INTENDENCIA DE RIVERA
DIRECCIÓN GENERAL DE HACIENDA
Unidad de Licitaciones

COMUNICADO N°5

Licitación Publica 01/23
Expediente 2022-4810

OBJETO: REFORMA DE LA BIBLIOTECA MUNICIPAL EN LA CIUDAD DE RIVERA

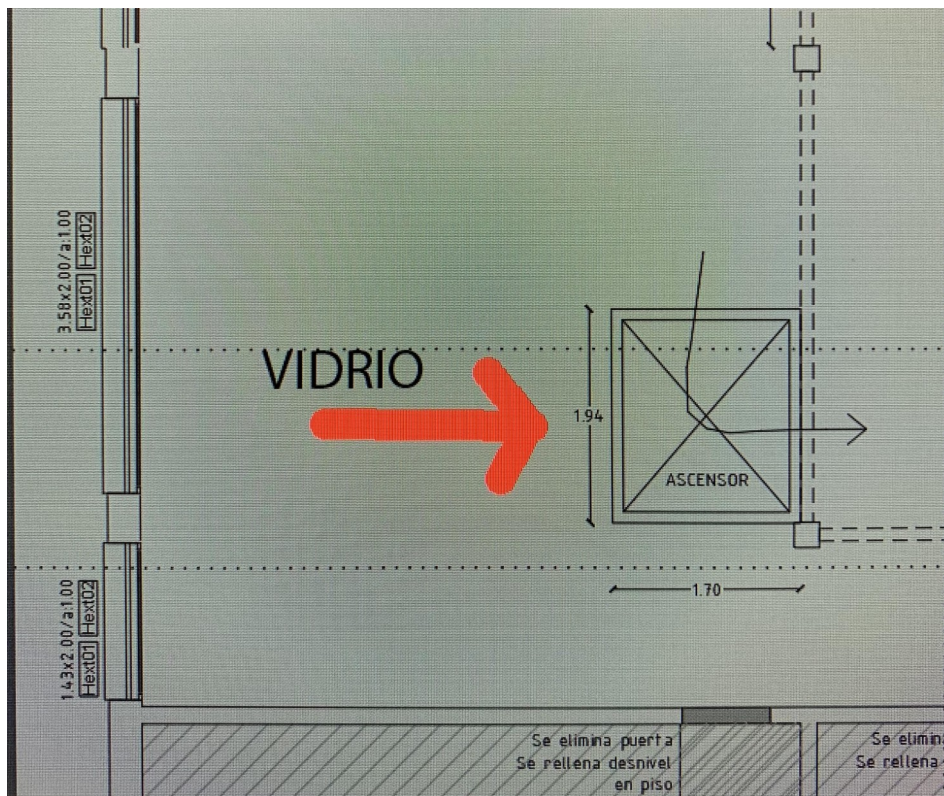
C8) Con relación al ascensor se consulta si el ducto de la cabina debe de tener paredes vidriadas, y cuántas serían de ser así.

SE ADJUNTA IMAGEN
